Acuerdo 943 Por el cual se aprueba la incorporación del cambio en los límites de generación y absorción de potencia reactiva de las unidades de la planta de generación San Miguel y las respectivas curvas de carga

943

2 Marzo, 2017

Curva de cargabilidad CH San Miguel

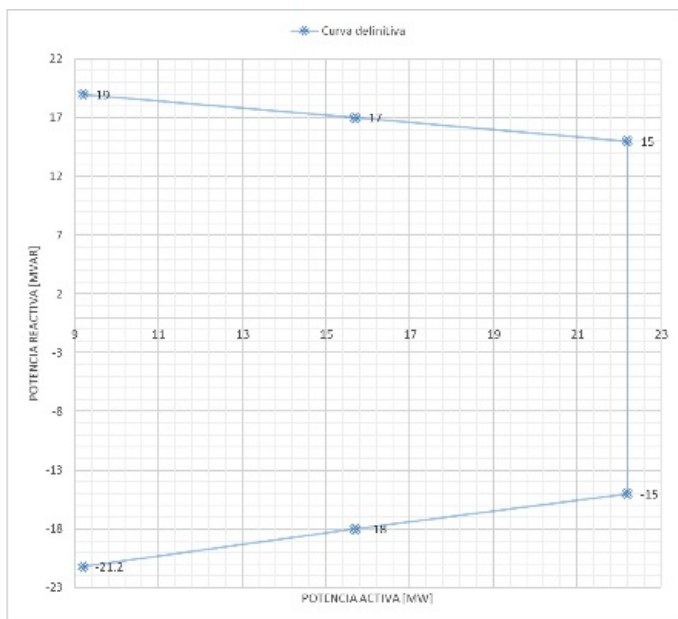
Que como resultado de la realización de las pruebas de potencia reactiva de las unidades de la planta de generación San Miguel, se encontraron diferencias en los límites de generación y absorción de potencia reactiva, haciéndose necesario solicitar el cambio de los parámetros de la curva de cargabilidad.

Aprobar la declaración de una nueva curva operativa de carga de las unidades de la planta de generación San Miguel, en las que se define la capacidad para entrega y absorción de potencia reactiva de la unidad en función de la potencia activa generada.

Curva de capacidad definitiva

P [MW]	Q [MVar]
9.2	-21.2
15.7	-18
22.2	-15
22.2	15
15.7	17
9.2	19
